РАЗЯСНЕНИЯ

ОТНОСНО : Обявена от Районна здравноосигурителна каса - Габрово обществена поръчка с предмет :

„СМР за полагане на външна топлоизолация върху фасадите на цялата сграда на РЗОК-Габрово и полагане на минерална вата в пространството между окачения таван и покривната плоча”, публикувана в Регистъра на АОП на 30.12.2014 г. с УИН: 00207-2014-0130.

Ламаринена обшивка

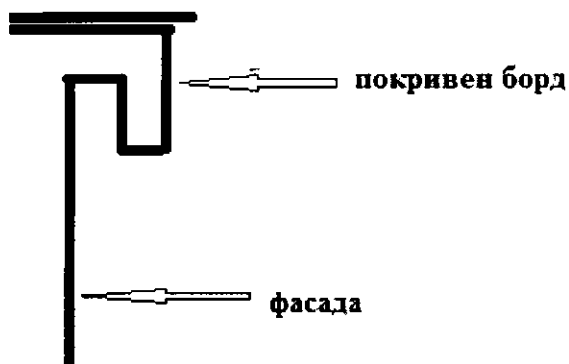
Моля да бъде дадено решение за покривните бордове с обшивка шапка от поцинкована ламарина.

Ламаринената обшивка над покривния борд е монтирана преди около две години заедно с напълно обновената покривна хидроизолация. Тя е в гаранционен срок и по нея не следва да се вършат каквито да било СМР.

Възложителят изисква върху челото на покривния борд единствено да бъде положена мозаечна мазилка – идентична с тази, която се предвижда за покритие на фасадата.

В кухнята между фасадата и извивката на борда следва да се вкарат парчета топлоизолационни плоскости с различна дебелина поради вариращата ширина на отвора – от 3 до 8 см.
